**AVIS RELATIF A LA PROTECTION
CONTRE LES EVENTUELS EFFETS NOCIFS ET NUISANCES
PROVOQUES PAR LES RAYONNEMENTS NON IONISANTS
GENERES PAR DES ANTENNES EMETTRICES STATIONNAIRES**

Commune : SENEFFE - Exploitant : PROXIMUS

Référence exploitant : 67PRN_01

Rapport n° 1514 / 2023

Figure 1 : Vue en plan des lieux de séjour et des points de contrôle

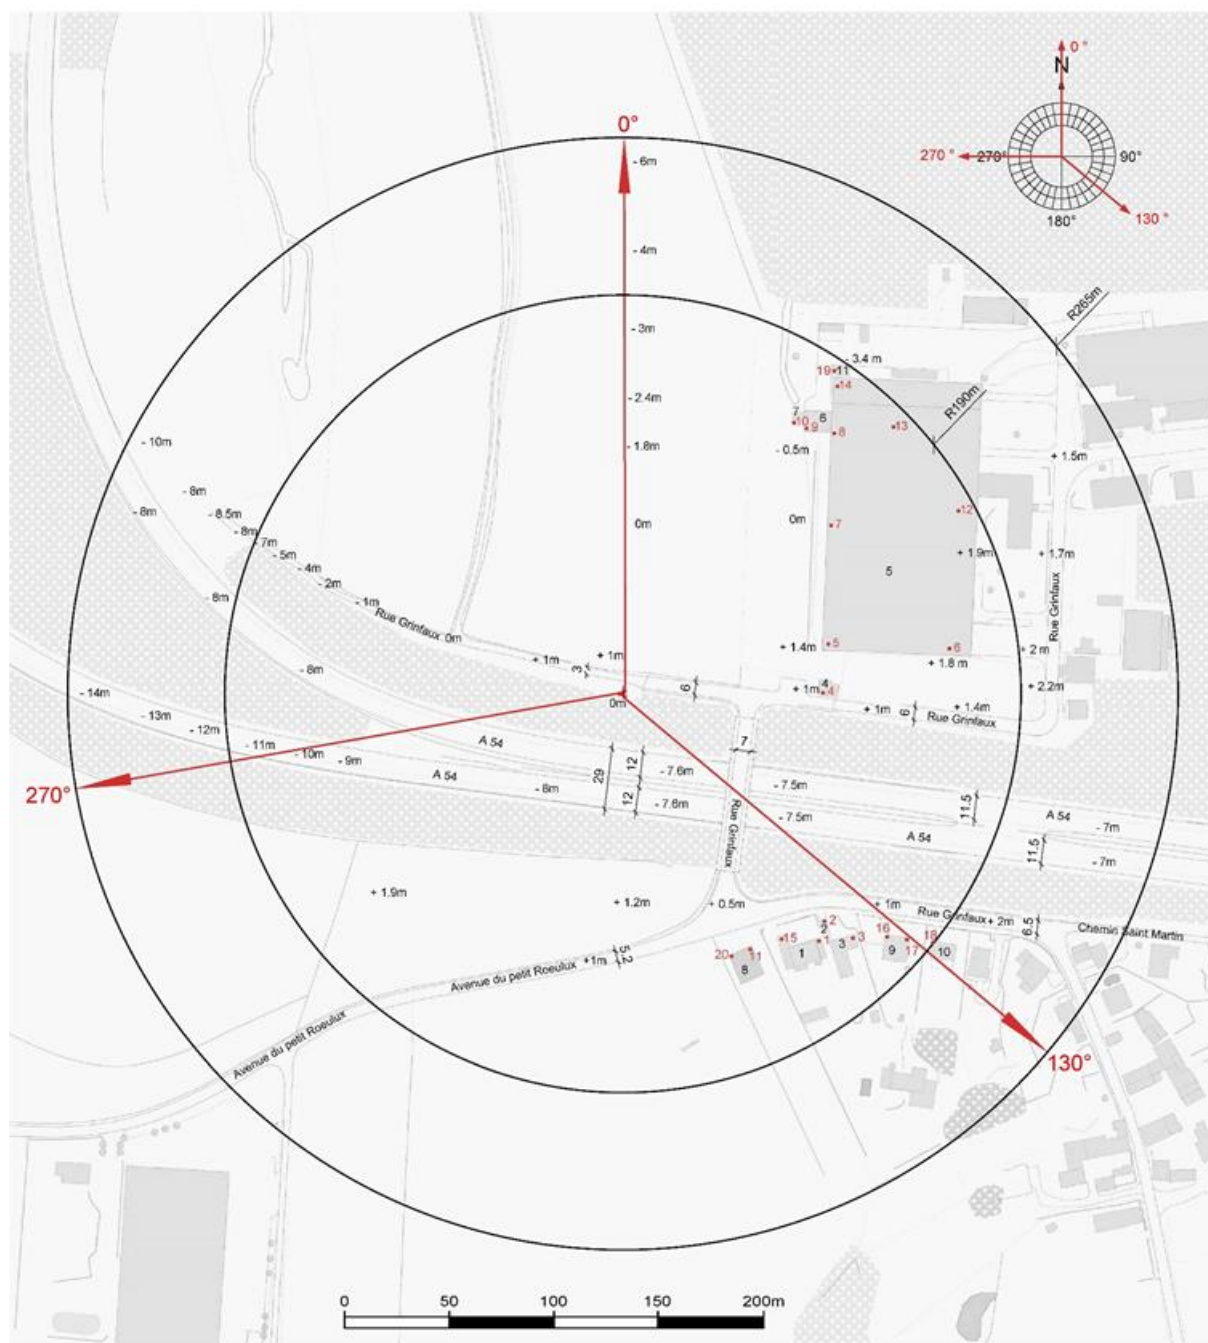
- le numéro du point de contrôle repris sur un des plans de la figure 1;
- le numéro du LS dans lequel se trouve le point de contrôle de la 1^{ère} colonne ;
- l'atténuation d'obstacle prise en compte pour le calcul de l'indice d'exposition dans le LS ;
- le résultat du calcul de l'indice d'exposition.

N° point de contrôle	LS	Atténuation (dB)	Indice d'exposition relatif à la limite par installation IE_i
20	LS8	3,0	0,143
11	LS8	3,0	0,130
15	LS1	3,0	0,110
9	LS6	3,0	0,094
1	LS1	3,0	0,088
10	LS7	3,0	0,088
14	LS5	3,0	0,073
8	LS5	3,0	0,071
2	LS2	3,0	0,070
19	LS11	3,0	0,070
3	LS3	3,0	0,065
6	LS5	3,0	0,057
16	LS9	3,0	0,053
13	LS5	3,0	0,051
17	LS9	3,0	0,047
18	LS10	3,0	0,039
7	LS5	3,0	0,038
12	LS5	3,0	0,035
5	LS5	3,0	0,013
4	LS4	3,0	0,010

En ce qui concerne les antennes de l'installation mentionnées dans le tableau 1, la distance maximale à laquelle la limite pourrait être atteinte, à l'extérieur, est égale à 101,7 m. S'il n'y a pas de LS à une distance inférieure, les antennes respectent forcément la limite d'immission.

Dans le cas des LS situés à l'intérieur des bâtiments, une atténuation d'obstacle est prise en compte et il en résulte que la distance maximale à laquelle la limite pourrait être atteinte se réduit à 72,0 m.

Figure 2 : Vue en plan des installations d'antennes dans un rayon de 300 mètres autour de l'installation faisant l'objet de la demande d'avis

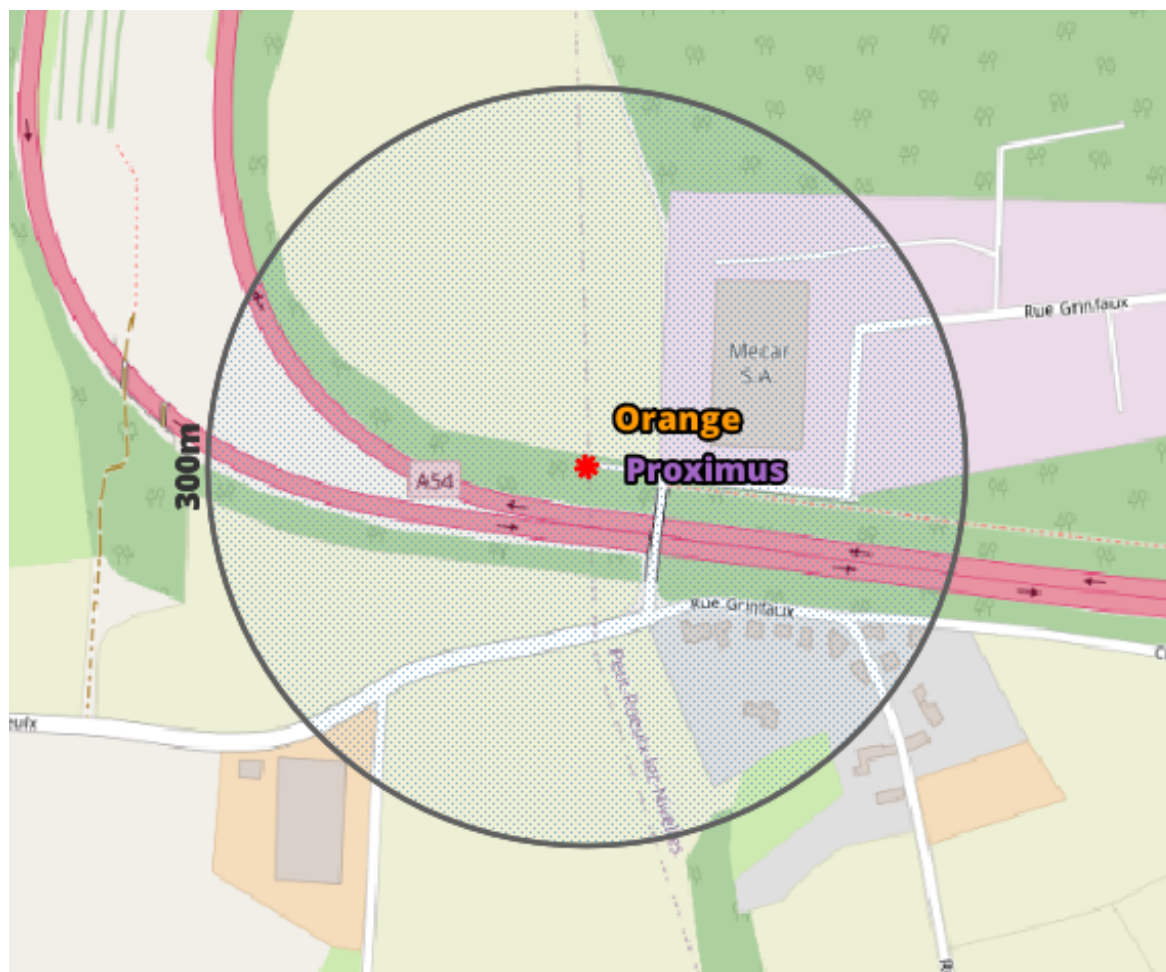
Le plan en projection verticale de la figure 2 indique la localisation des antennes actives éventuelles visées par le décret et situées dans un rayon de 300 mètres autour de l'installation référencée dans le paragraphe 2. Les données de localisation de ces antennes et les avis correspondant sont accessibles via le cadastre en ligne des antennes émettrices stationnaires⁶.

Compte tenu du nombre d'installations localisées dans la figure 2, il apparaît que l'intensité du rayonnement électromagnétique généré, dans les lieux de séjour situés à proximité de l'installation référencée dans le paragraphe 2, par l'ensemble des antennes émettrices stationnaires de l'ensemble des exploitants du même site d'antennes émettrices stationnaires respecte la limite fixée à l'article 4, § 2 du décret.
